2014-31

Inspektion af handicaptilgængeligheden på tre rastepladser

(Sag nr. 14/02018)

Den 5. november 2014 afgav ombudsmanden følgende rapport til Vejdirektoratet:

Skraldespand ved spiseplads på rasteplassen Antvorskov Nord.

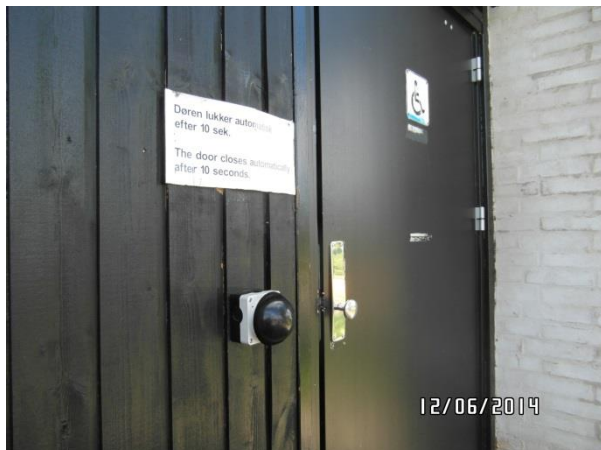
Ved flisestien til spisepladsen er der placeret en skraldespand. Skraldespanden er placeret på en forhøjning (en flise) på et område omkredset af betonkantsten. Skraldespanden er placeret således, at den skal betjenes fra pladsen ved toiletbygningen og ikke fra stien ved spisepladsen. På grund af skraldespandens høje placering, kombineret med at den har et tungt låg, er det ikke muligt for en kørestolsbruger at benytte skraldespanden.

Besøgsholdet anbefalede under inspektionen, at skraldespanden blev placeret mere tilgængeligt, og at Vejdirektoratet i øvrigt overvejede, om denne type skraldespand er velegnet til dette formål.

I den foreløbige rapport bad jeg om oplysning om, hvad der var sket i anledning af min anbefaling, ligesom jeg bad om oplysning om, hvad Vejdirektoratet havde gjort sig af overvejelser om, hvilken type skraldespand der er mest velegnet.

'Vejdirektoratet vil i forbindelse med den løbende udskiftning af udslidte skraldespande undersøge, om det er muligt at placere skraldespandene mere tilgængeligt, og løbende udskifte til en anden skraldespandstype i områder, hvor det er 'naturligt', at de handicappede færdes. Det undersøges, om der kan findes en skraldespandstype, der er lettere at anvende af handicappede.'

Spisepladser på rastepladsen Rønninge Nord.

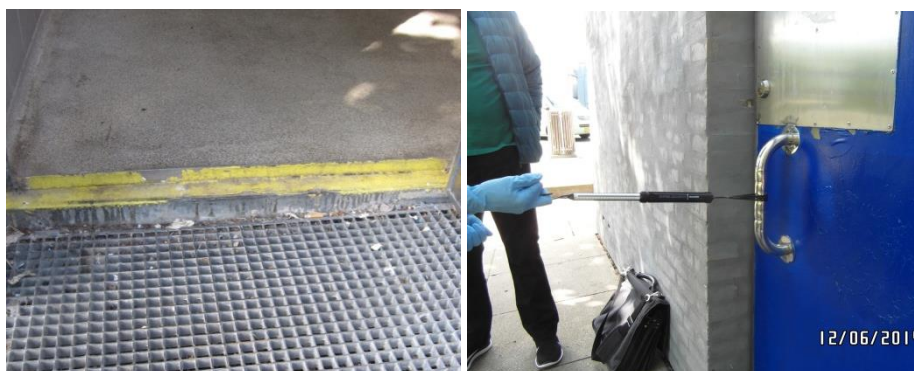
Til højre for toiletbygningen er placeret et bord/bænkesæt. En flisesti leder ned til spisepladsen. Repræsentanter for Vejdirektoratet oplyste under inspektionen, at bord/bænkesættet stammer fra rastepladsens etablering i 1970'erne. Selve bordet er 70 cm højt, og endestykket af bordpladen måler 25 cm i begge ender. Fliserne omkring spisepladsen er lagt således, at der kun er vendeplads ved den ene ende af bordet. Desuden vil en kørestolsbruger kun kunne benytte bordet ved at sidde med siden til på grund af manglende benplads.

Der er desuden placeret flere bord/bænkesæt i det grønne område bag toiletbygningen. Der er ingen stier til disse spisepladser, der er placeret på et ujævnt græsunderlag og derfor svært tilgængelige for en kørestolsbruger eller for personer, som er dårligt gående. Der er desuden placeret et enkelt bord/bænkesæt på et grønt areal på den modsatte side af parkeringspladsen. Dette bord/bænkesæt er ligeledes placeret på en ujævn græsbelægning, og for at komme derhen skal man op over en kantsten, hvilket gør det utilgængeligt for kørestolsbrugere.

Besøgsholdet bad under inspektionen Vejdirektoratet om at overveje at gøre bord/bænkesættene på de grønne arealer bag toiletbygningen tilgængelige for kørestolsbrugere og dårligt gående, eventuelt med en sti dertil.

Besøgsholdet opfordrede desuden Vejdirektoratet til, når bord/bænkesættene skal udskiftes, at erstatte dem med mere tilgængelige sæt (eksempelvis som benyttet på rasteplassen Antvorskov Nord og anbefalet i Færdselsarealer for alle – håndbog i tilgængelighed, anlæg og planlægning, januar 2013, punkt 4.9.3.)

I den foreløbige rapport bad jeg Vejdirektoratet om at oplyse, hvilke overvejelser direktoratet havde gjort sig i den anledning.

'Vejdirektoratet vil ved først givne lejlighed udskifte frokostbordene til en handicapvenlig model. I første omgang frokostbordene, der ligger i naturlig nærhed af handicap p-pladsen og toilethuset. Belægningen vil blive retableret omkring disse borde og belægningen på adgangsstierne til disse borde vil blive retableret.'
